UMWELTVERTRÄGLICHKEITSPRÜFUNG

**JK Beton Kirchwegger GmbH;
Erweiterung des Kiesabbaugebietes
Rems / St. Pantaleon / Erla**

**TEILGUTACHTEN
RAUMORDNUNG, LANDSCHAFTS- UND ORTSBILD**

**Verfasser:
Dipl.-Ing. Susanne Scherübl-Meitz**

Abbildung 3: Messpunktstandorte (Quelle: Einreichunterlagen, Beilage C08); eigene Bearbeitung: Korrektur der Lage von MP3

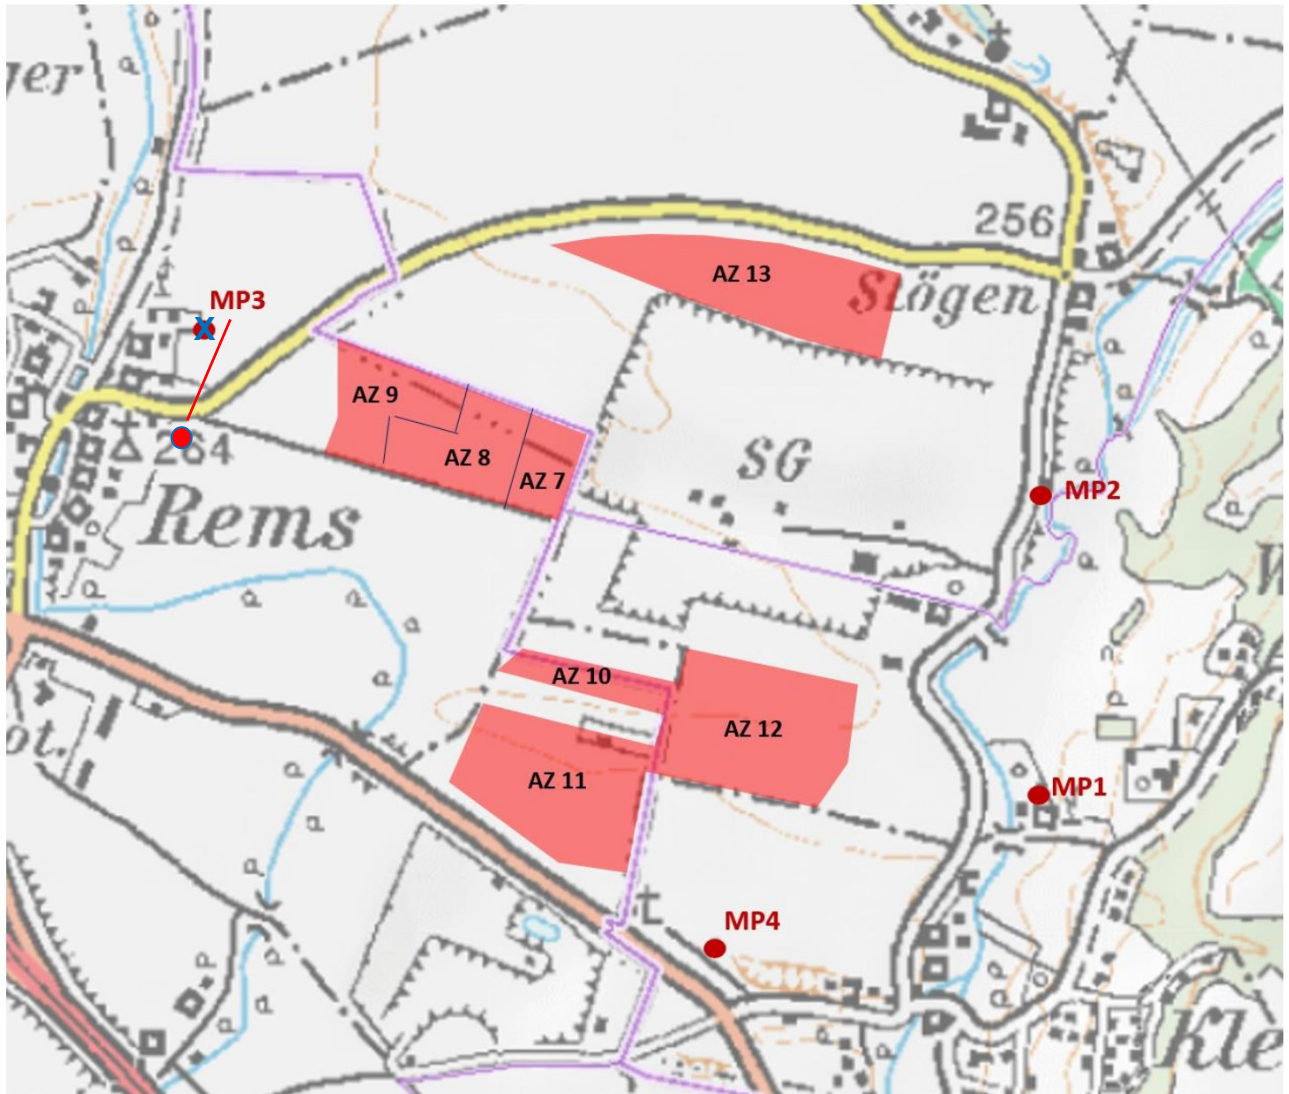
Zur Ermittlung der Schallimmissionen wurden in der UVE insgesamt 4 Rechenpunkte (RP) in der Nachbarschaft ermittelt, die den jeweiligen Messpunkten zugeordnet wurden (RP01 \approx MP01 usf.) (siehe Abbildung 3). Die Rechenpunkte wurden in 4 m Höhe über dem Boden angeordnet.

Abbildung 4: Übersicht Freizeit- und Erholungseinrichtungen in und im Umgebungsbereich des geplanten Vorhabens (Quelle: Einreichunterlagen, Beilage C08)

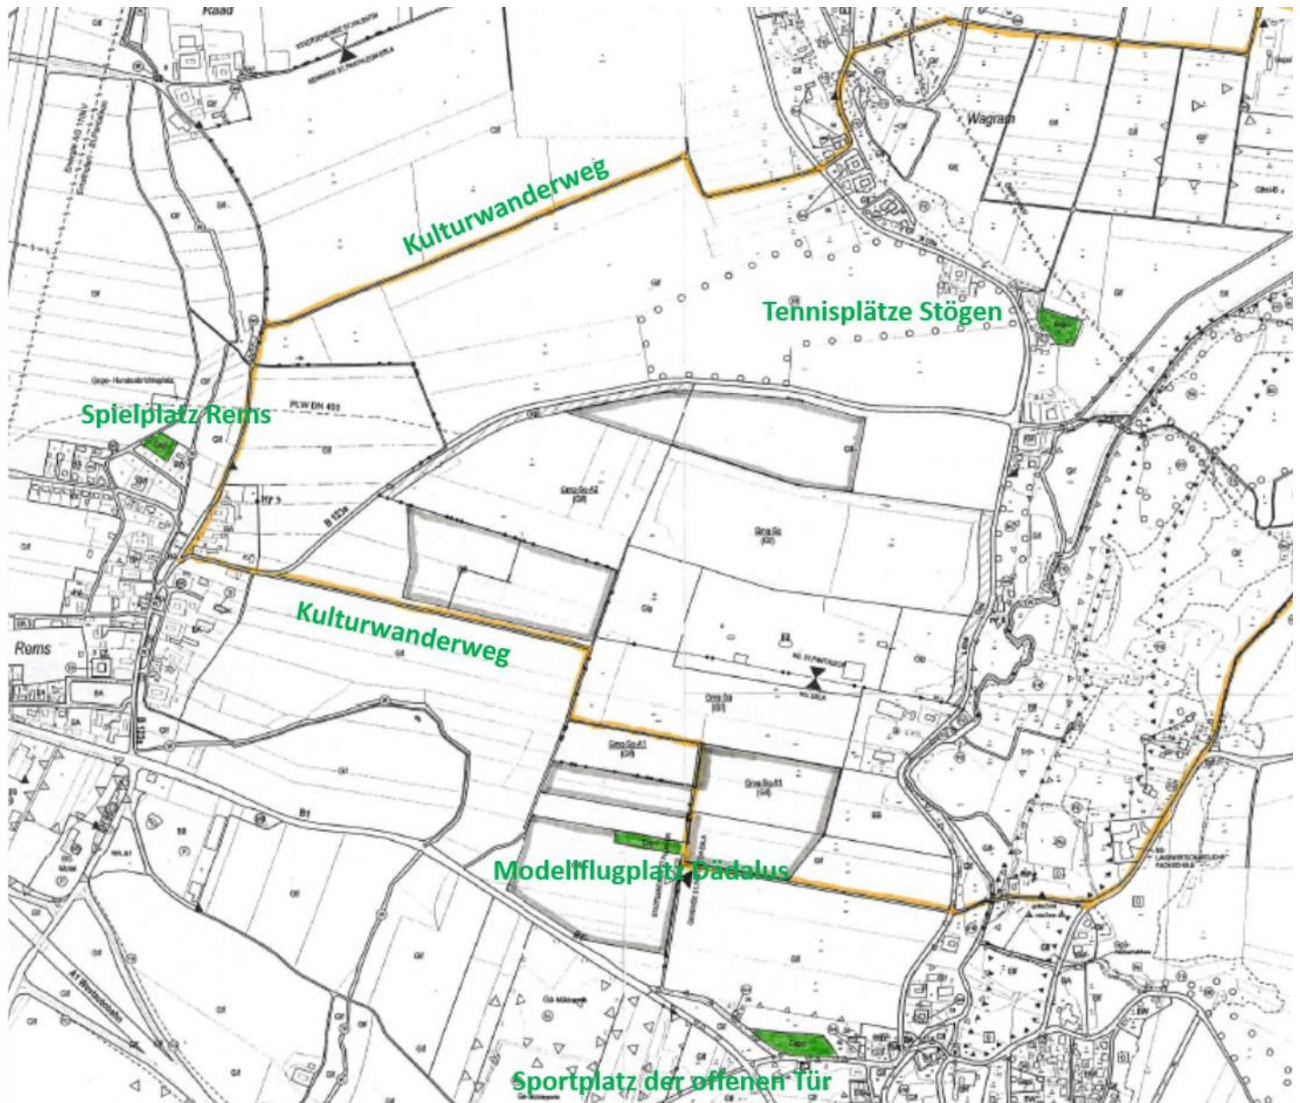
Weitere Freizeit- und Erholungseinrichtungen im Nahbereich des geplanten Vorhabens sind (siehe Abbildung 4):

- Sportplatz „der offenen Türe“ am westlichen Ortsausgang von Klein-Erla, in etwa 300 m Luftlinienentfernung zum Vorhaben. Diese Fläche ist im Flächenwidmungsplan als Grünland-Sportfläche festgelegt. Der Bereich liegt gemäß Fachbeitrag Raumordnung/Landschaftsbild rd. 3,5 m unter dem Niveau der angrenzenden Ackerflächen und wird nur sporadisch benutzt. Als Referenzpunkt für die Beurteilung der Luftschadstoffimmission kann der näher zum Vorhaben gelegene Beurteilungspunkt 6 (BUP_6) herangezogen werden.

Abbildung 5: Übersicht Rad- und Wanderwege in und im Umgebungsbereich des geplanten Vorhabens – (Quelle: Ortsplan St. Pantaleon-Erla)

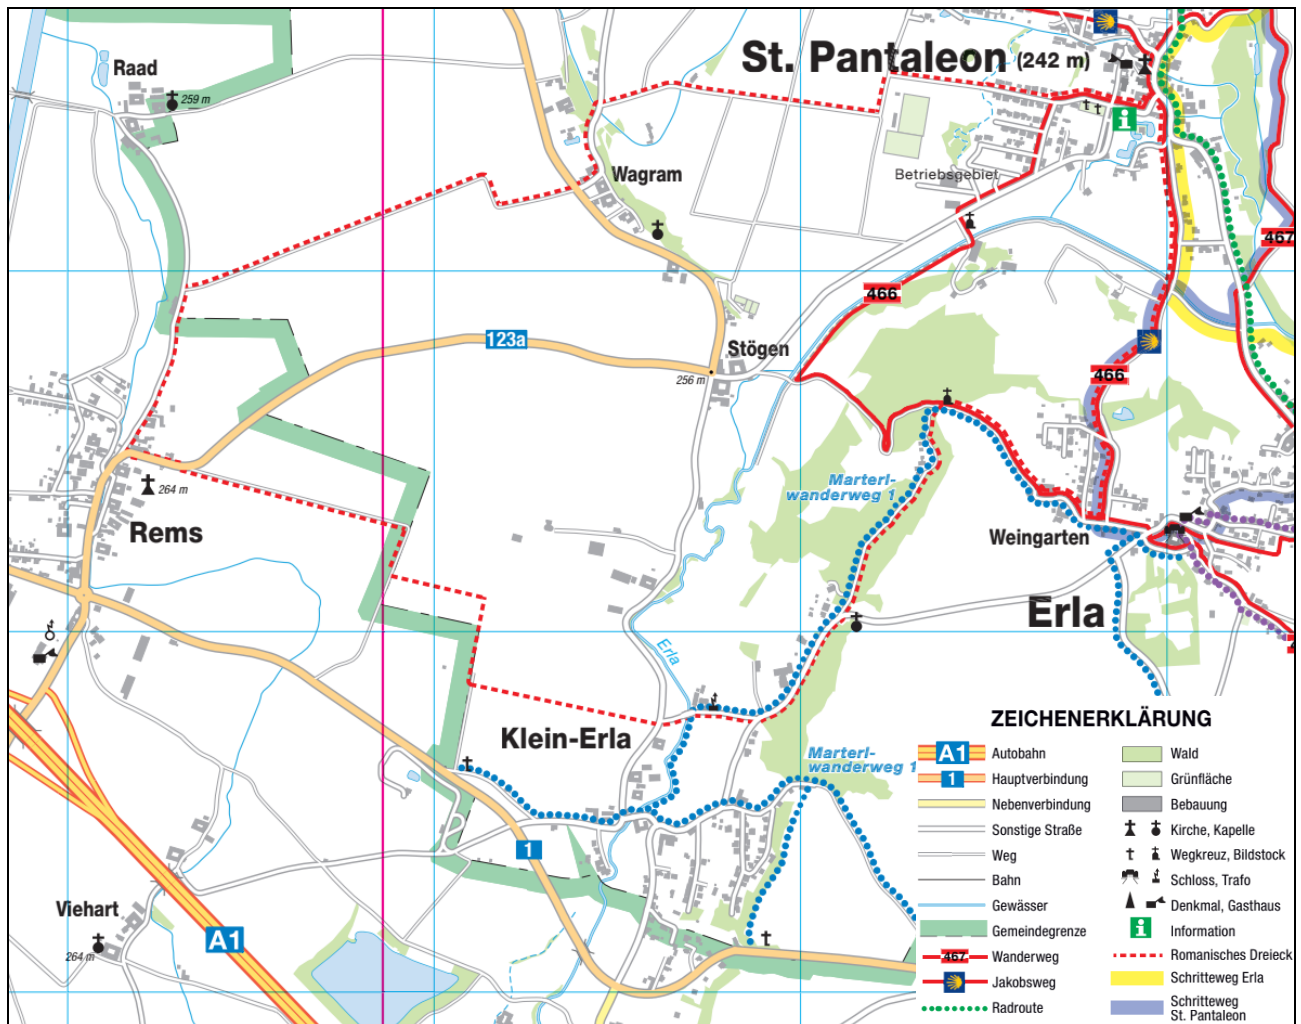
- Südlich des Vorhabensgebietes verläuft gem. dem Ortsplan der Gemeinde St. Pantaleon-Erla ein Abstecher des Marterlwanderwegs 1 zum Bildstock neben der Zufahrt zum Modellflugplatz in Klein-Erla (siehe Abbildung 5).

Die Angaben zu den Freizeit- und Erholungseinrichtungen im Einflussbereich des Vorhabens wurden anhand des NÖ Atlas, des Ortsplans von St. Pantaleon-Erla und im Zuge eines Lokalausweises überprüft und nachgeschärft (Ergänzung Marterlwanderweg 1). Das bestehende Kiesgrubenareal mit Betriebsgebiet und die umgebenden intensiv landwirtschaftlich genutzten Flächen spielen für die Erholungsnutzung eine untergeordnete Rolle. Südlich des bestehenden Abbaugebietes, direkt im Vorhabensgebiet (Abbauzone 10, 11 und 12), befinden sich jedoch ein Modellflugplatz und der Kulturwanderweg „Romanisches Dreieck“. Diese müssen aufgrund der direkten flächenmäßigen Beanspruchung ohnehin zeitgerecht verlegt werden (siehe Risikofaktor 20). Aufgrund der Vorbelastung
